레이저클래스 규칙에 위배되는 불법개조 또는 부착 사례

2017년 8월 24일 / 한국레이저요트협회 부회장, 대한요트협회 기술위원장 유 재 훈

트레블러 클리트에 추가적인 피팅

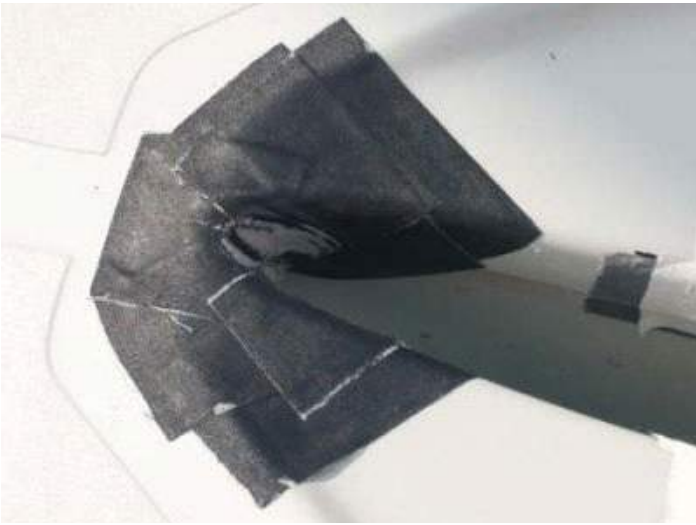
트레블러 클리트에 대한 이러한 불법적인 부품 추가는 기본규칙에 위배됩니다.

러더, 러더부품

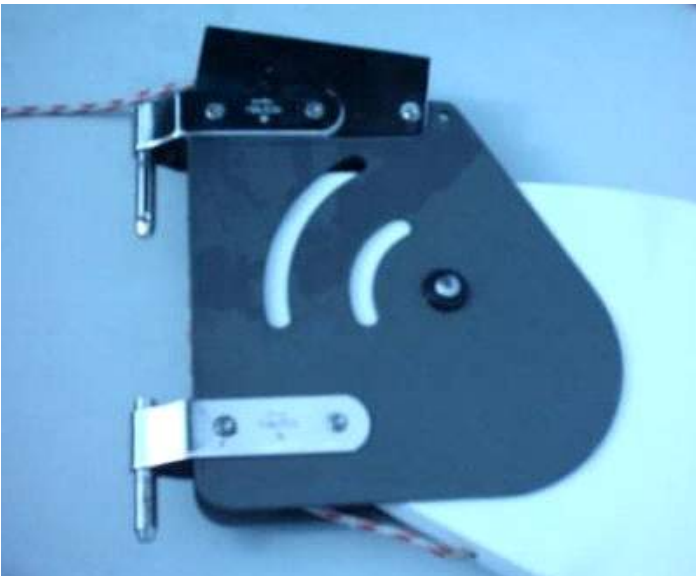
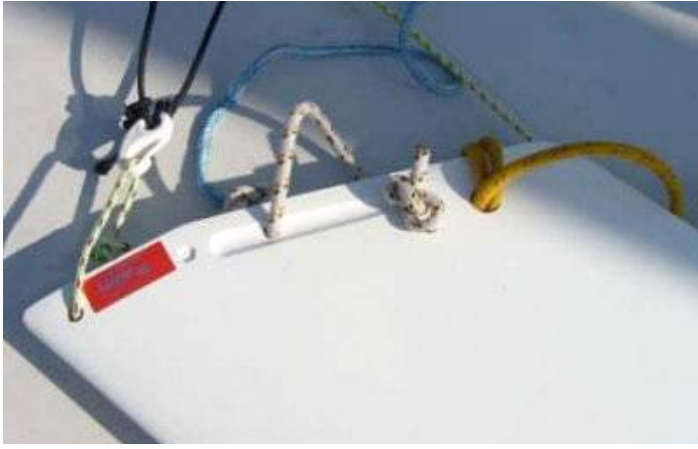
이 러더 헤드의 사용은 규칙26(b)에 위배된다.

메인시트

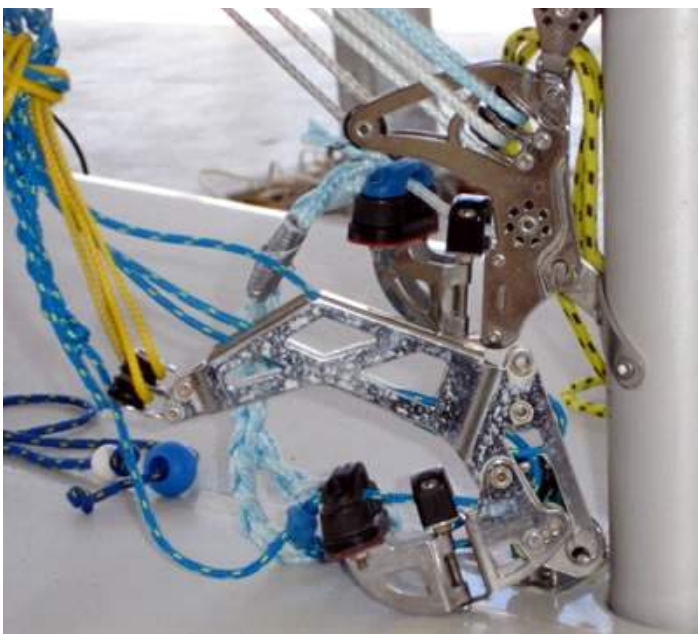
이러한 메인시트 사용은 균일한 두께가 아니므로 규칙 위반입니다. (시트의 겉이 벗겨져 균일한 두께가 아님)

조작 줄은 하중 부착 지점에서의 접합부를 제외하고는 일정한 두께를 가져야한다.

메인시트 트레블러 블록

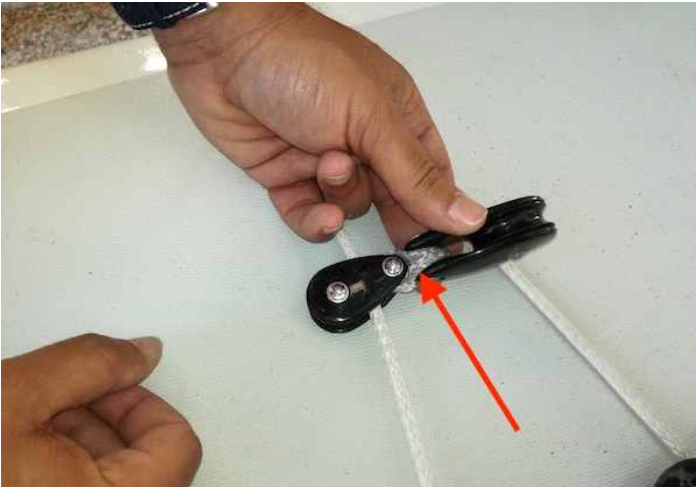
이것은 기본규칙을 어기는 것입니다.

트레블러 데크 패드

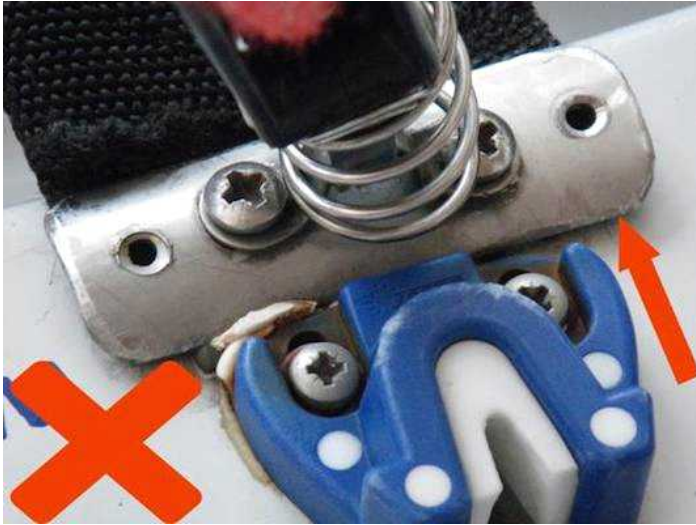
데크에 패드를 추가하면 기본규칙에 어긋납니다.

붐 개조

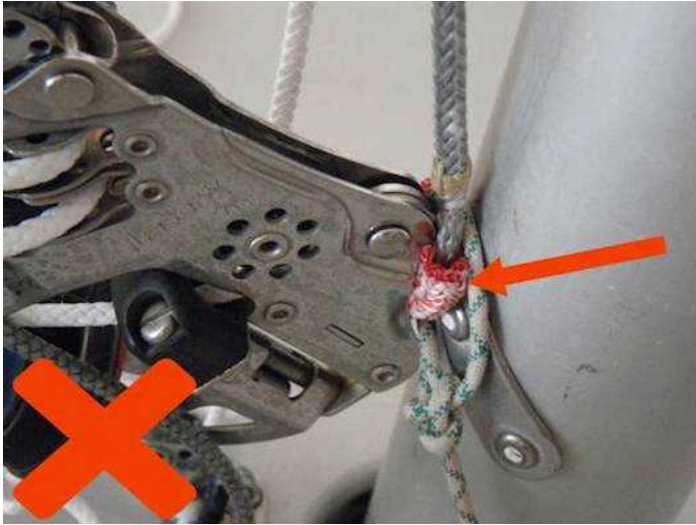
이것은 규칙26(b)을 위반합니다.
